NOTITIE BEANTWOORDING ZIENSWIJZEN EN AMBTELIJKE WIJZIGINGEN

bestemmingsplan

'Veghel, Meester Schendelerstraat 2-4'

College B&W 19 december 2023
Gemeenteraad 25 januari 2024

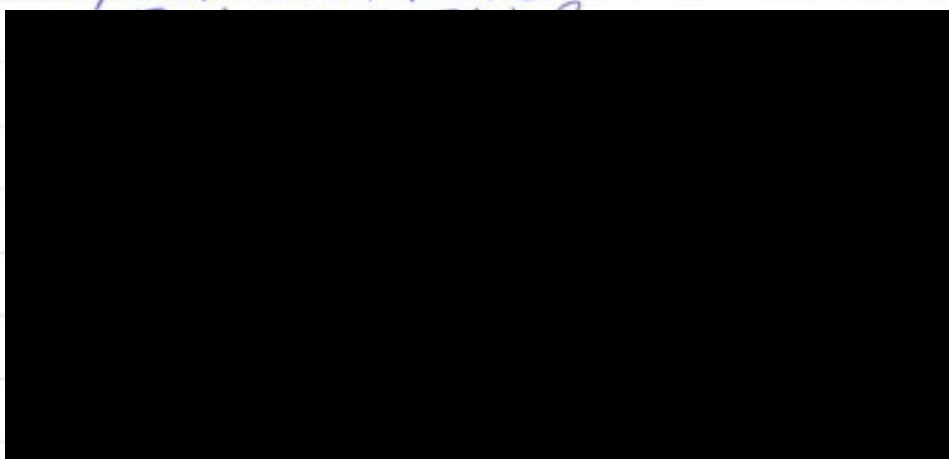
Zienswijzen indienen
op het bestemmingplan
meester schendelerstraat 4
Op de ~~tekening~~ tekening
staat dat er tot op de
grens word gebouwd

Endat is niet toegestaan
In het buitengebied
Er moet een afstand
van 5 meter van het
hoofgebouw
En een afstand van
3 meter van een
bijgebouw.
Ik verzoek u om het
aan te passen

Reclamant 1 en initiatiefnemer hebben naar aanleiding van de ingediende zienswijze overleg gevoerd en afgesproken, dat de vervangende nieuwbouwwoning Meester Schendelerstraat 4 op minimaal 5 meter uit de zijdelingse perceelsgrens wordt gesitueerd en bijgebouwen op minimaal 3 meter uit de zijdelingse perceelsgrens.

- Op de verbeelding wordt het 'bouwvlak' ter plaatse van de vervangende nieuwbouwwoning Meester Schendelerstraat 4 zodanig verkleind, dat het bouwvlak op minimaal 3 meter uit de zijdelingse perceelsgrens is gesitueerd.
- Op de verbeelding wordt de 'functieaanduiding specifieke vorm van wonen – woning' ter plaatse van de vervangende nieuwbouwwoning Meester Schendelerstraat 4 zodanig verkleind, dat deze functieaanduiding op minimaal 5 meter uit de zijdelingse perceelsgrens is gesitueerd.
